Avis de sécurité
RAPPEL DE DISPOSITIFS MÉDICAUX
POIGNÉE DE LA SONDE BLADDERSCAN® PRIME PLUS™

**Produits concernés : Poignée de la sonde BladderScan® Prime Plus
(Entretien ou distribuée entre le 9 juin 2020 et le 22 juillet 2020)**

Figure 1 : exemple de poignée de sonde fissurée

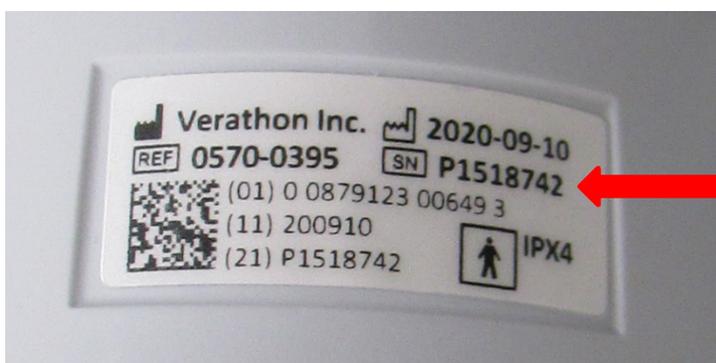
Verathon Incorporated s'est rendu compte qu'en raison d'un changement non autorisé dans le processus de moulage par un fournisseur de Verathon, les poignées des sondes BladderScan Prime Plus peuvent se fissurer peu après l'assemblage. Pendant la période d'entretien ou de distribution mentionnée ci-dessus, Verathon a découvert, lors de son inspection visuelle finale et avant l'étape d'emballage pour l'expédition, que les sondes commençaient à se fissurer au niveau de la poignée. L'enquête de Verathon a déterminé que la poignée de la sonde pouvait se fissurer à trois endroits principaux : 1) le long du filetage au niveau de la fixation de la poignée de la sonde à la base ; 2) verticalement à travers le dispositif de vis de réglage, et 3) au niveau des emplacements pour vis moulés internes qui relient la poignée au capuchon de la sonde (voir figure 1). Verathon a reçu, au total, six (6) réclamations clients concernant des poignées de sondes fissurées pour des sondes entretenues ou distribuées entre le 9 juin 2020 et le 22 juillet 2020. Ces dernières ont été considérées comme des défaillances immédiates.

L'enquête de Verathon et du fournisseur sur le changement de fabrication non autorisé a déterminé que la dégradation de la matière plastique constituait la principale cause de fissuration de la poignée de la sonde. Cette dégradation a été causée par l'augmentation du temps de résidence dans le processus de moulage. Le temps de résidence constitue le temps pendant lequel la résine plastique est chauffée avant d'être injectée dans le moule.

À titre d'action corrective, Verathon a émis une action corrective de fournisseur à l'intention du fournisseur. Le fournisseur est revenu au processus de fabrication validé et approuvé le 11 août 2020.
